<b>Datum předložení změny:</b>		<b>ZL č. 42</b>
<b>Zhotovitel:</b>	Zlínstav a.s.	
<b>Objednatel:</b>	Vysoká škola chemicko-technologická v Praze	
<b>Projektant:</b>	SPS projekt, spol. s r.o.	
<b>TDS:</b>	Gleeds Česká republika a.s.

<b>Projekt zakázkové číslo:</b>	513/18
<b>Stavba:</b>	VŠCHT Praha – Rekonstrukce prostor uvolněných z pronájmu (etapa I) v budově B ul. Zikova – kancelářská část
<b>Objekt:</b>

<b>Název změny:</b>	Schody ve vestibulu Zikova (PP23)
---------------------	-----------------------------------

PŘEDMĚT: **schody ve vestibulu Zikova**

DATA:	06/2021	PP23 - SCHODY VE VESTIBULU ŽIKOVA	PRŮJEM 2
VERZE:	1.08	PÓDORYS 1NP, DÍLČÍ ŘEZ - BOURÁNÍ	PP23-1

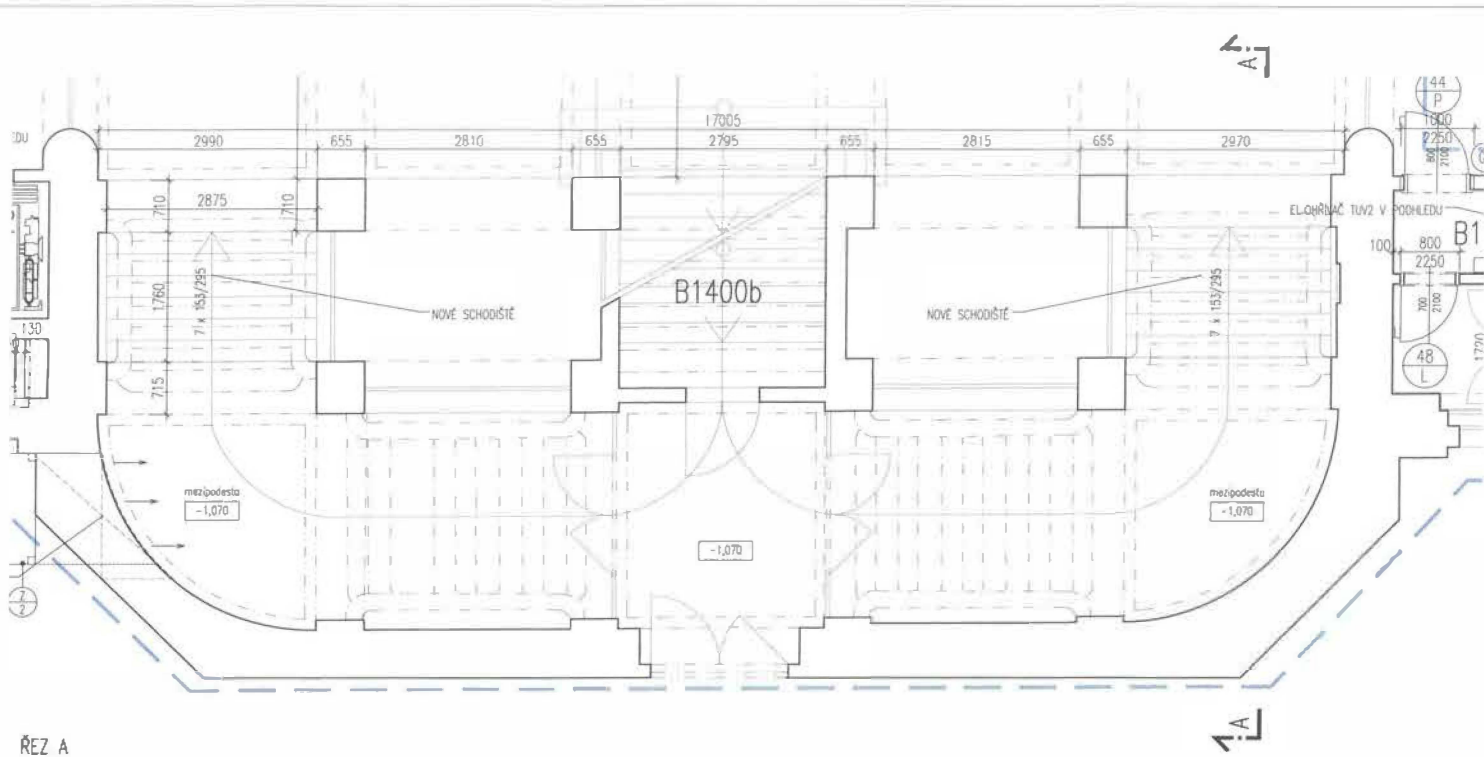
POPIS ZMĚNY: Stávající žulové stupně obou schodišťových ramen z vestibulu do dvora (z ±0,00 na - 1,07) se opatrně rozeberou k dalšímu použití (není změna, bylo v PD) a vybourá se podkladní betonová deska (rovněž bylo v PD). Oproti PD bude pod původními schody a pod částí podesty okopána zemina, horní hrana výkopu v místě navržených nových schodů bude šikmá.  
 Nová skladba se provede dle PD: původní stupně se osadí na novou betonovou mazaninu vyztuženou sítí.  
 Provedení soklů (změna oproti PD na základě prohlídky po odbourání podlahy a vyhloubení výkopu) :

datum :	06/2021	PP23 - SCHODY VE VESTIBULU ŽIKOVA	PRŮJEM C
mřížka :	1:50	PŮDORYS 1NP, DÍLČÍ ŘEZ	PP23-2

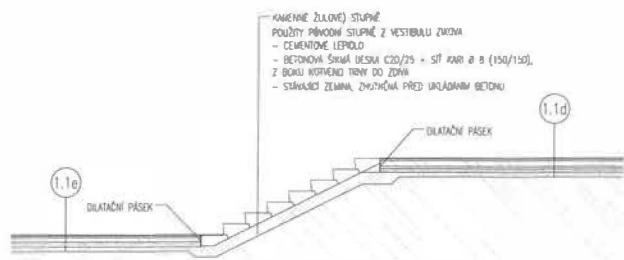
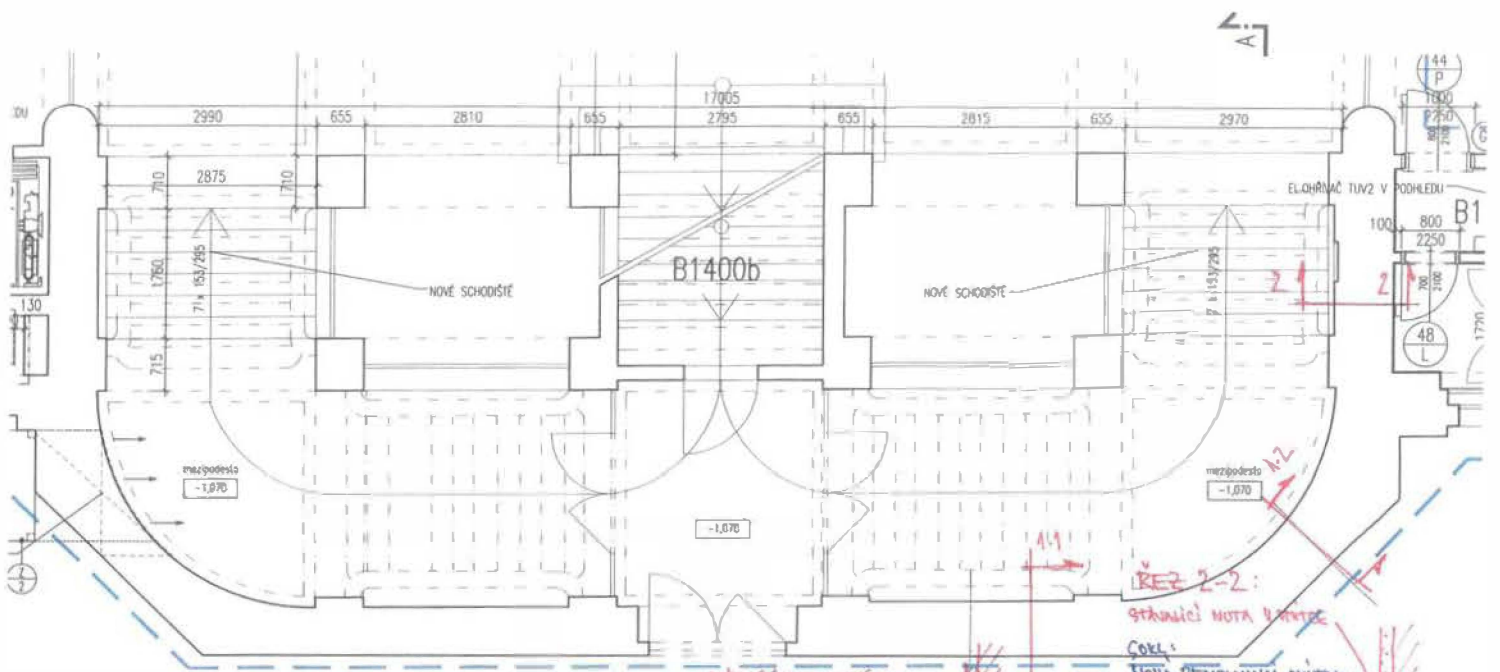
KAMENNÉ ŽALOŽE STUPNĚ  
 POUŽITÝ PŘÍMOCNÝ STUPNĚ Z VESTIBULU ŽIKOVA  
 - CEMENTOVÉ LEPIDLO  
 - BETONOVÁ ŠÍŘKA DESKY C20/25 + S1 KAP. 8 (150/130),  
 Z BOKŮ VYŠKŮVĚJÍ TĚMŮ DO ŽDVA  
 - STÁVKUČÍ ŽELMNA, ZMĚŇOVÁ PŘED ÚKLADNÍM BETONU

SKUPINA	06/2021	PP23 - SCHODY VE VESTIBULU ŽIVKA	PRŮJEM
VERZE	1:50	PŮDORYS INP, DÍLČÍ ŘEZ	PP23-2b

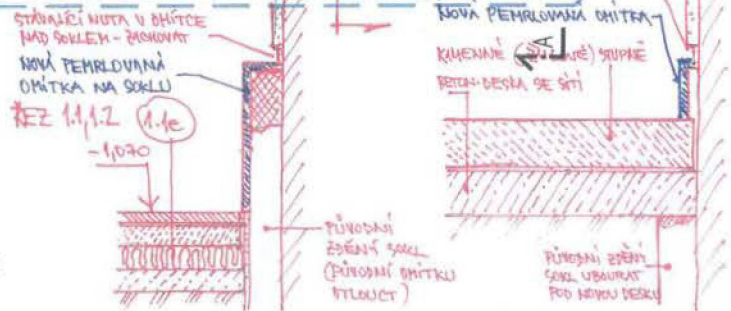
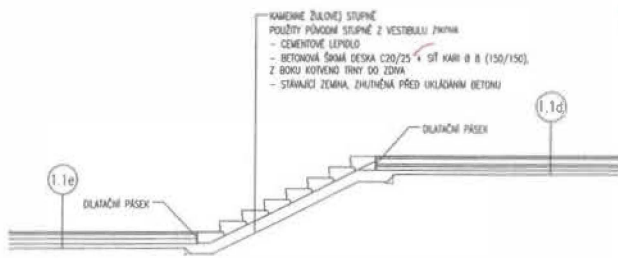
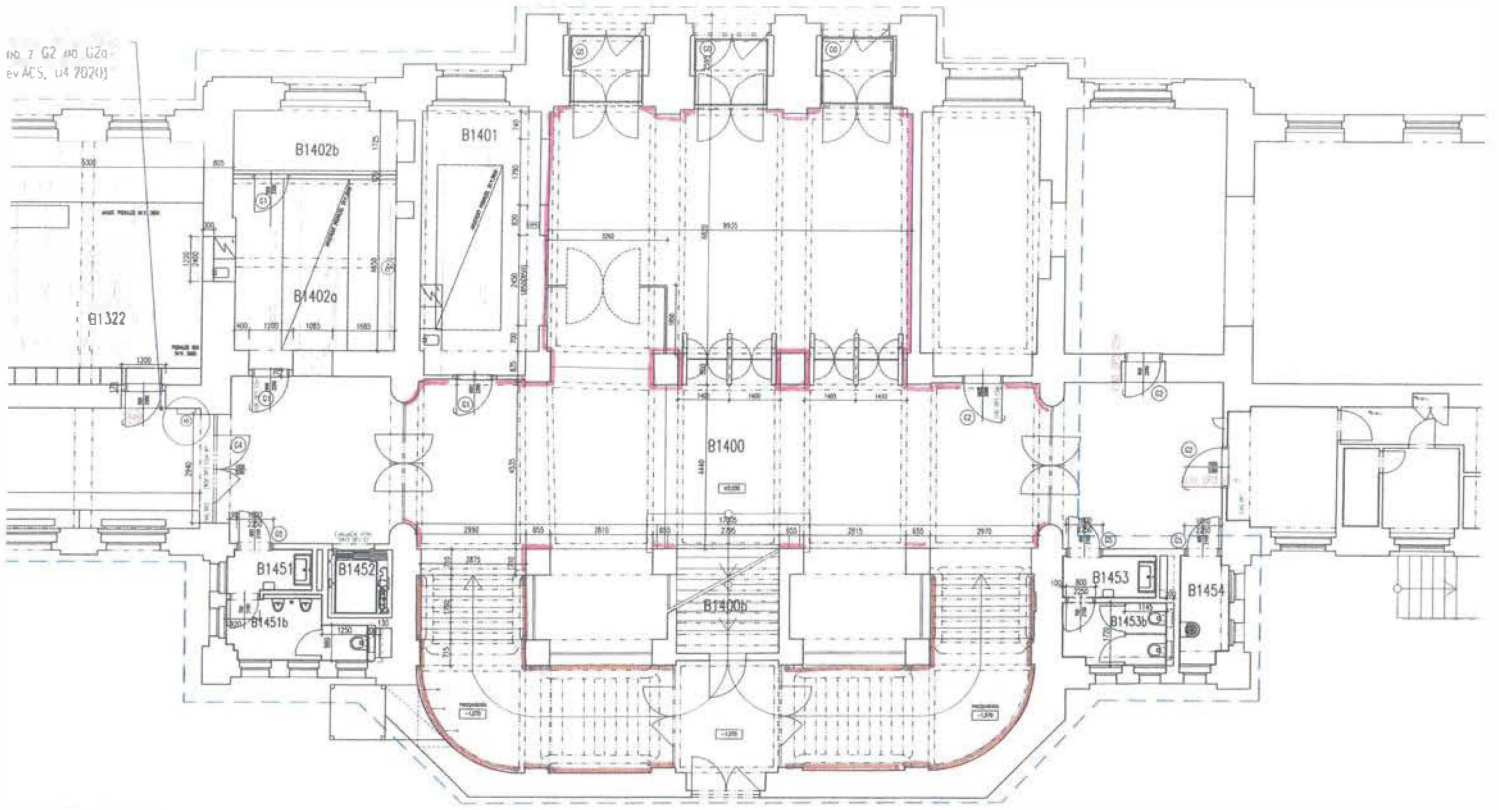
a) v místě bouraného schodiště a podesty :  
 stávající zděný sokl bude zachován v místě nižší podesty. Na pohledové hraně tohoto soklu bude otlučena původní omítka a provedena nová omítka v tloušťce cca 40mm (min. 30mm), vyztužená rabc.pletivem, jejíž povrch bude upraven pemrlováním.

DATE	06/2021	PP23 - SCHODY VE VESTIBULU ŽIKOVA	-SPE-a-C
VERZIE	1.50	PŮDORYS 1MP - SOKLY - ŽIKOVA

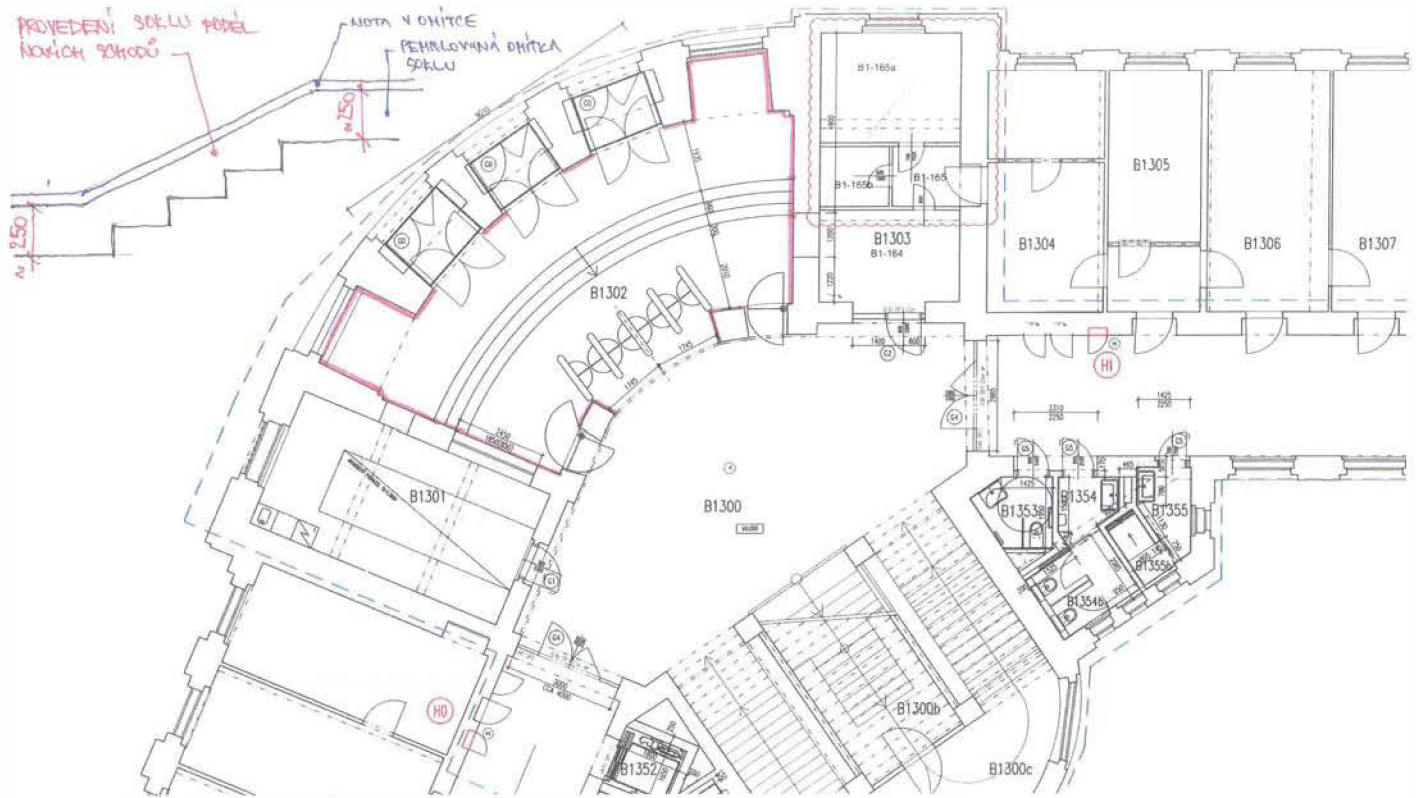
b) v místě bouraných podlah ve vestibulech Zikova, Šolínova:  
 - otlučit stávající pemrlovanou omítku na soklech  
 - provést novou cementovou omítku tl. 30mm, vyztuženou rabc.pletivem, povrch upravit pemrlováním.

- NOVÝ SOKL VČETNĚ DORŽENÍ - VE VÝKRESU TP23-2b
- NOVÝ SOKL Z PEKLU PRÍTEKŤ DO DLUŽENÍ STAVAJÍCÍ
